כיכר אורנים

הערות בהמשך לשיתוף ציבור 2.7.26

איתמר שחר, מתכנן (קטמון)

יאיר בן גד, אדריכל (גוננים)

הוספת רציף ממערב וממזרח למסילת הרק"ל

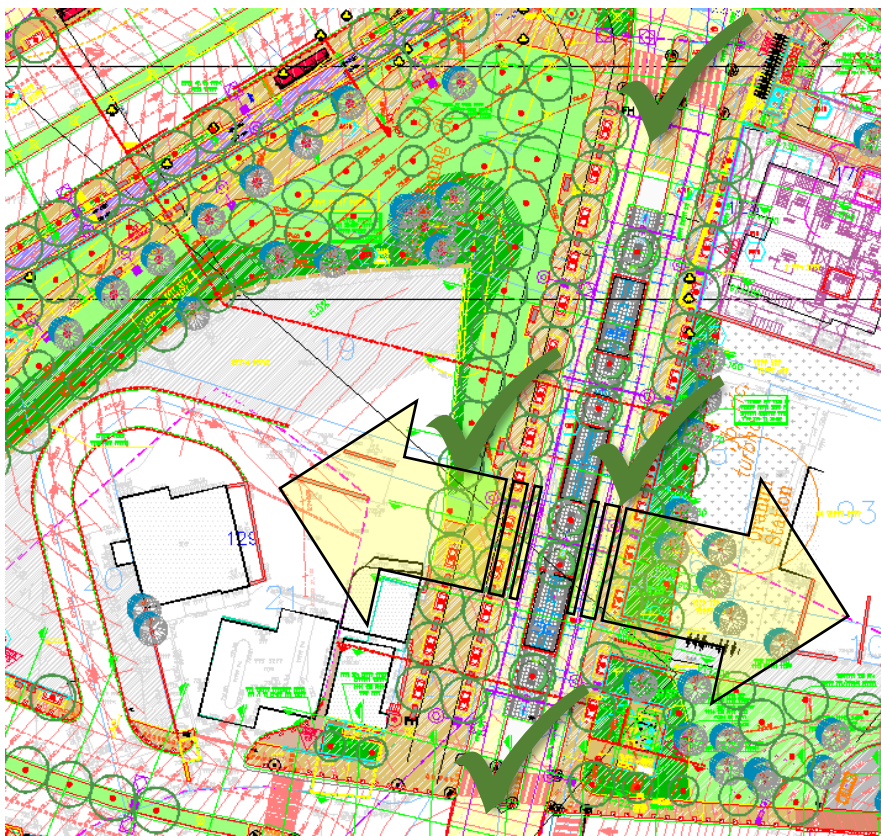
- ככל שהדבר אפשרי טכנית – ניתן לשקול הוספת רציף תחנות גם ממזרח למסילה המזרחית, ולאפשר ירידה משני הצדדים גם במסילה המזרחית
- אך כאמור לעיל, היתרון ברציף דו צדדי הוא בעיקר בדופן המערבית של המסילה, בחיבור עם הכיכר

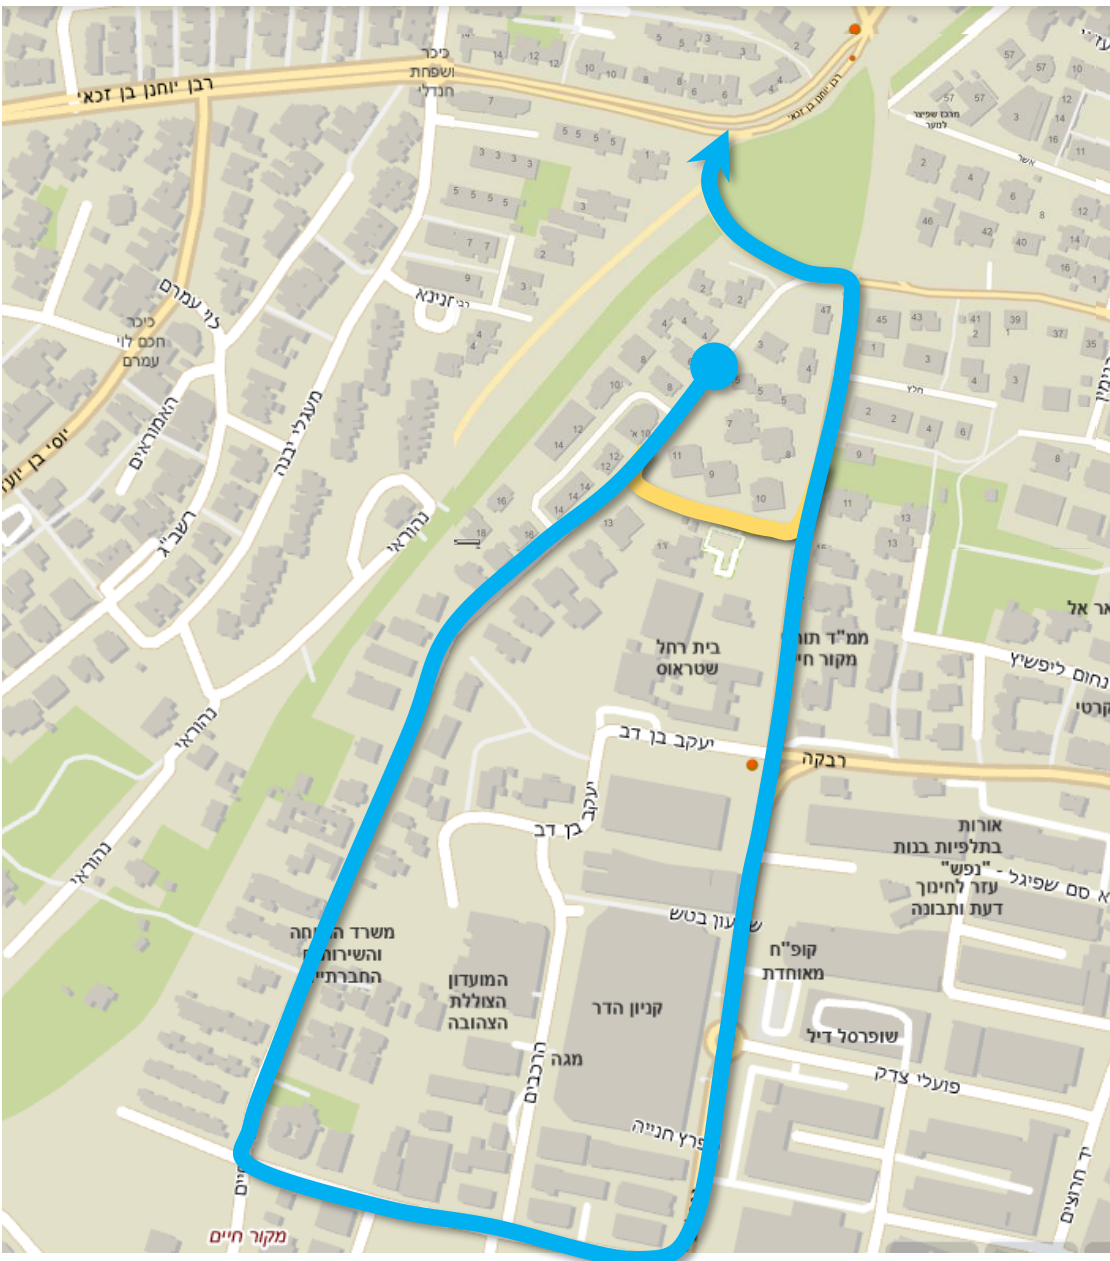
13) הצעה לייצר סובה בצומת יהודה-נפתלי (בדומה לסובה המינימלית בצומת טשרניחובסקי-הרב חן) כדי לאפשר יותר אפשרויות תנועה ליוצאים ממקור חיים ומרחוב המסילה שהיעד שלהם במערב

14) סגירת תנועת רכב בין הכיכר למקור חיים, באופן חלקי או מלא (לאחר פתיחת החיבור החדש בין מקור חיים לפייר קניג)

13) הצעה לסובה בצומת יהודה/נפתלי

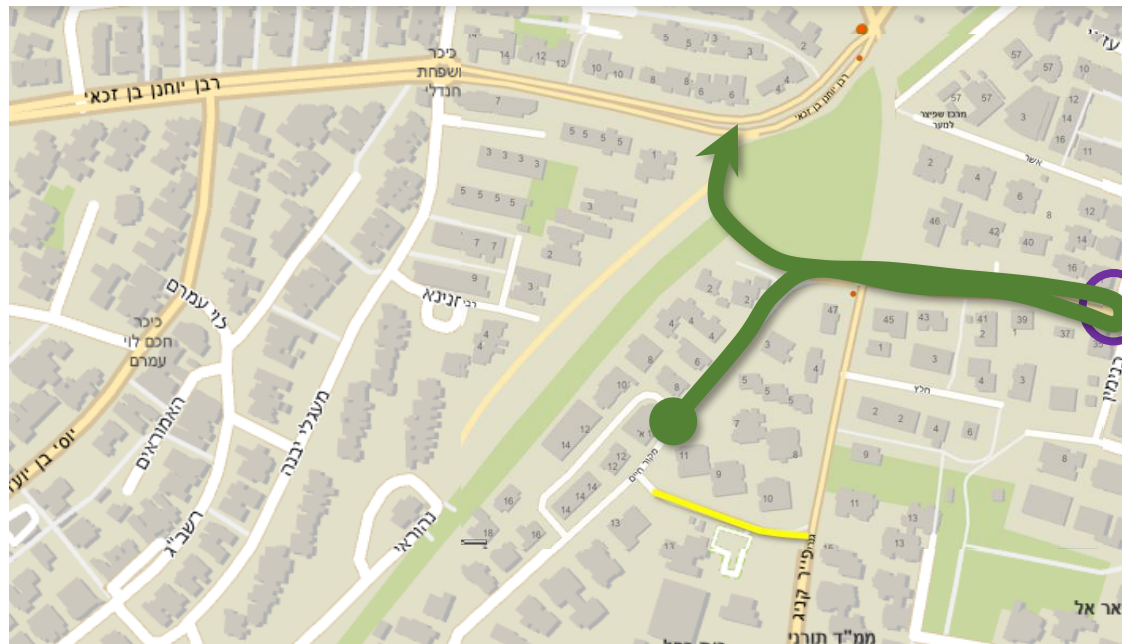
- בתכנון הנוכחי:

- ממקור חיים לכיכר – ימינה בלבד (מזרחה); אין פנייה שמאלה (לכיוון צפון/מערב)
- על מנת לנסוע לכיוון צפון/מערב (בן זכאי, עמק רפאים), הבאים ממקור חיים יידרשו למעקף: דרומה במקור חיים -> מעבר לפייר קניג -> צפונה בפייר קניג -> שמאלה לכיכר (ומשם לבן זכאי או לעמק רפאים)
- עד לפתיחת החיבור החדש לפייר קניג, העיקוף יידרש להגיע עד רח' צרת. לאחר פתיחת החיבור החדש (-צהוב) המעקף יתקצר

- מוצע לבחון יצירת סובה קומפקטית בצומת יהודה/נפתלי, שתוכל לאפשר פניית פרסה לבאים מכיוון הכיכר כדי לחזור לכיוון מערב וצפון
- רפרנס לסובה קומפקטית: צומת טשרניחובסקי/הרב חן – הסובה מאפשרת לבאים מדרום (לכיוון צומת המצלבה) להמשיך ישר על גבי הסובה עצמה; השימוש ברדיוס המלא מתבצע רק עבור מי שמבצע פניית פרסה

14) סגירת חיבור מקור חיים

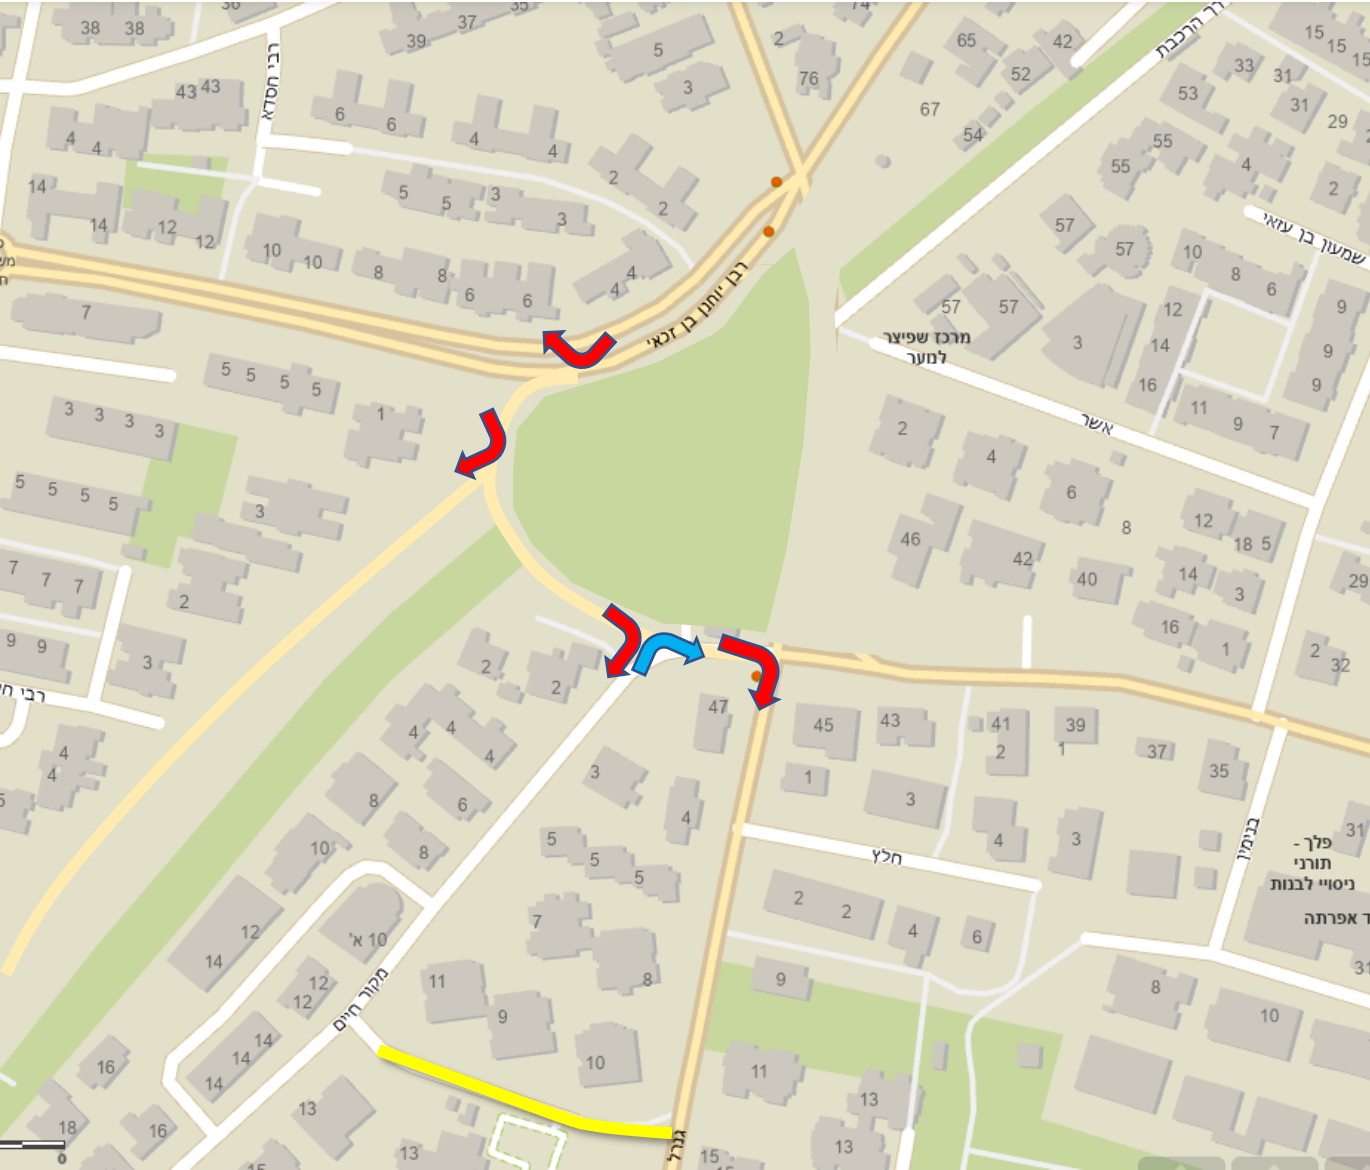
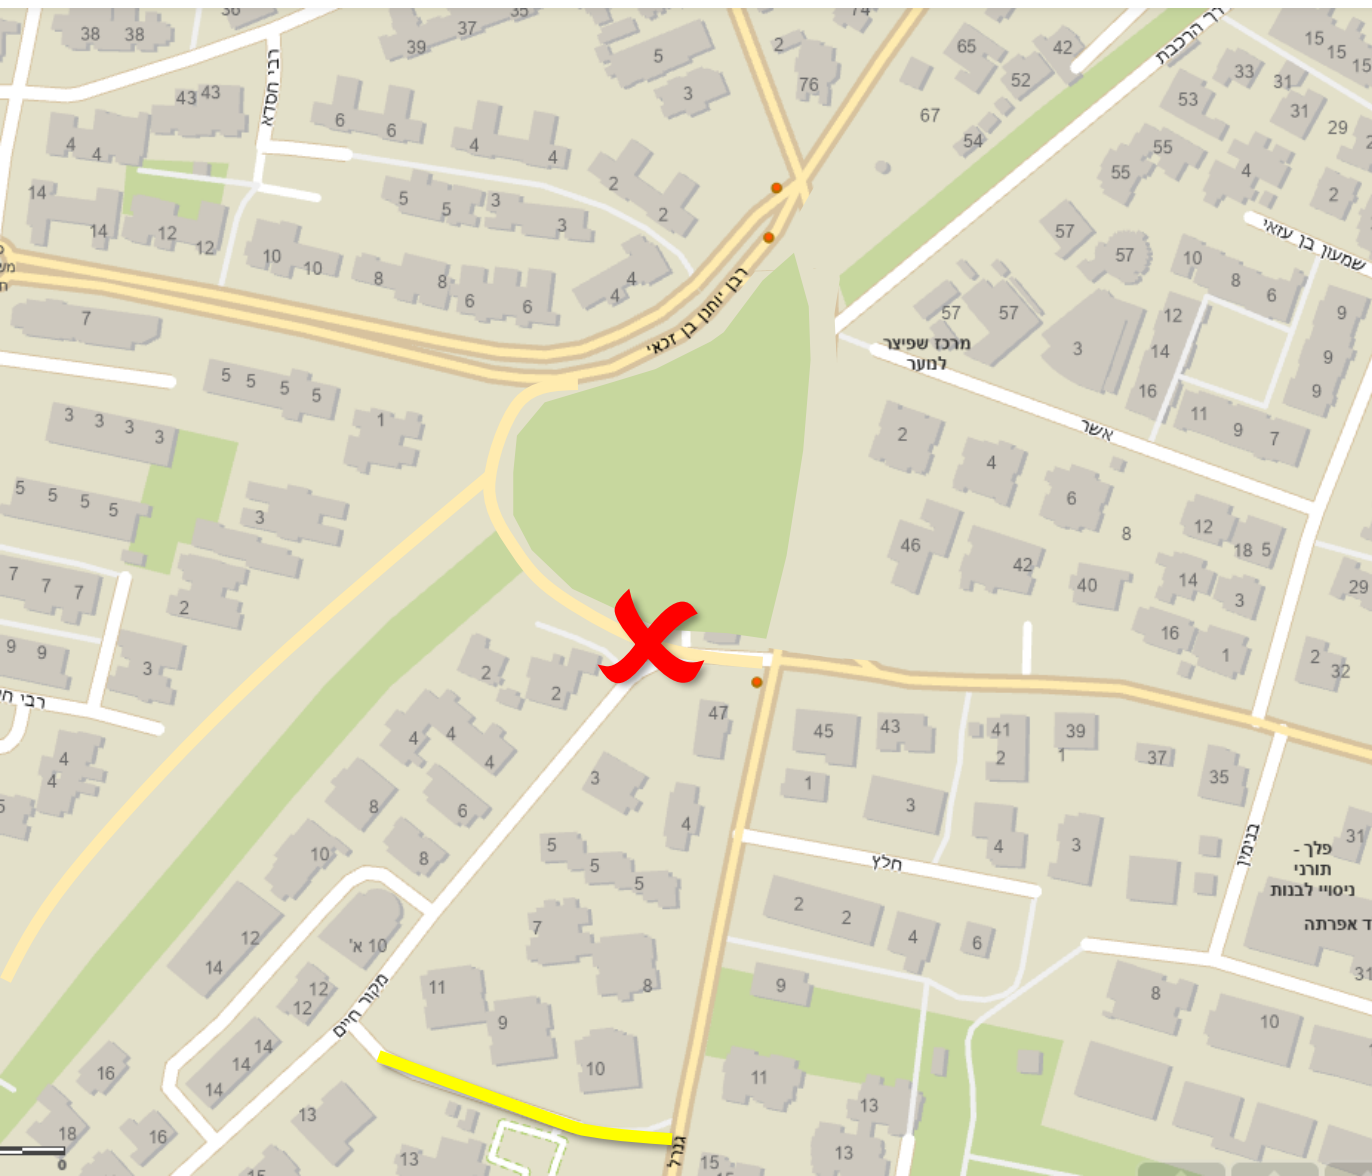
- קיים חשש שפתיחת החיבור בין מקור חיים לפייר קניג תגרום לנוסעים לכיוון תלפיות שמגיעים מכיוון הכיכר "לחתוך" דרך מקור חיים והמקטע החדש – דבר שעלול להעמיס תנועה עוברת על מקור חיים
- בנוסף: בתכנון הנוכחי – לנוסעים דרומה יש 4 פניות ימينة לאורך הכיכר; ובחיבור עם מקור חיים מוצע צומת של ימينة-ימينة. ביטול חלק מהפניות, עשוי לשפר את קיבולת הצמתים בכיכר ולאפשר מעבר חלק יותר לתנועה, כולל תח"צ

- לאחר שייפתח המקטע החדש בין מקור חיים לפייר קניג, הוא יוכל לאפשר גם כניסה למקור חיים לבאים מכל הכיוונים – מהכיכר, מיהודה או מפייר קניג), וגם יציאה ממקור חיים לנוסעים לכיוון הכיכר או פייר קניג (-הנוסעים לכיוון יהודה יצטרכו לבצע מעקף דרך רבקה ודרך בית לחם)
- לאור האמור, מוצע לשקול ביטול של הפנייה ימינה לתוך מקור חיים, ובכך למנוע תנועה עוברת דרך הרחוב
- בהמשך לכך, ייתכן שיש היגיון בביטול הצומת לחלוטין (גם פנייה החוצה ממקור חיים), למעט לה"ר ואופניים
- הנ"ל כמובן כפוף לפתיחת המקטע החדש בין מקור חיים לפייר קניג, ולשיתוף ציבור עם תושבי רח' מקור חיים

16) שימור עצים בשטח ירוק בצפון הכיכר

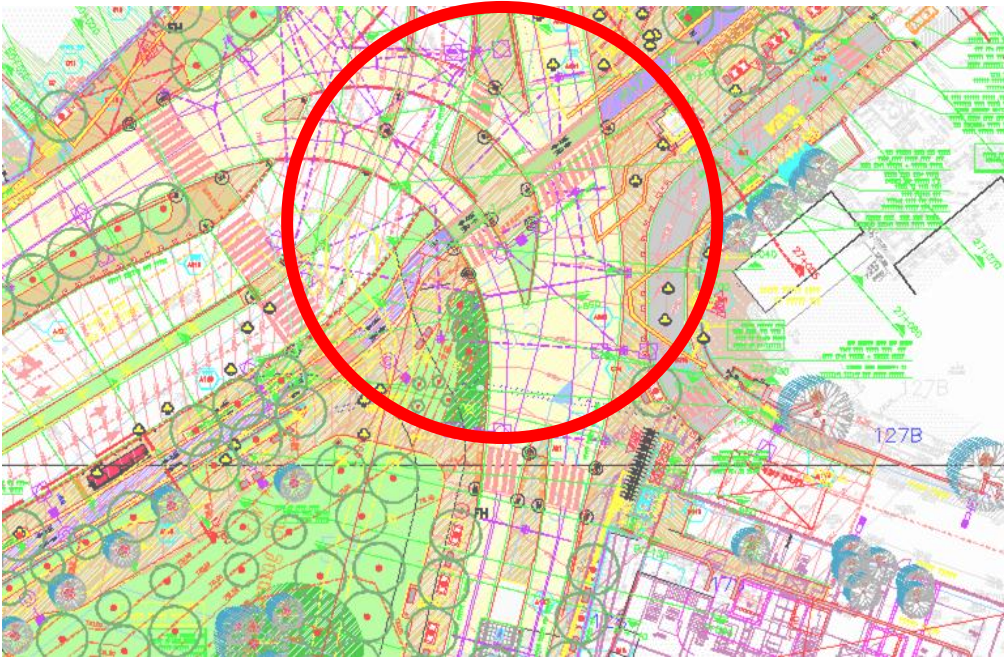
- במרכז הכיכר מרחב שמתוכנן להישאר מגונן ועם עצים, אשר קיימים בו עצים בוגרים איכותיים מאוד. לא ברור האם הם יישמרו, ונראה כי לפחות חלק סומנו לכריתה – וייתכן שאף חלקם נכרתו בפועל.
- אם בכל מקרה מתוכנן רצועת נטיעות בדיוק במקום, חבל לכרות עצים בוגרים ואז לשתול צעירים.
- מוצע לבחון באופן מפורט את הצורך בכריתה ולעשות מאמץ לשמר את העצים נותני צל הבוגרים.
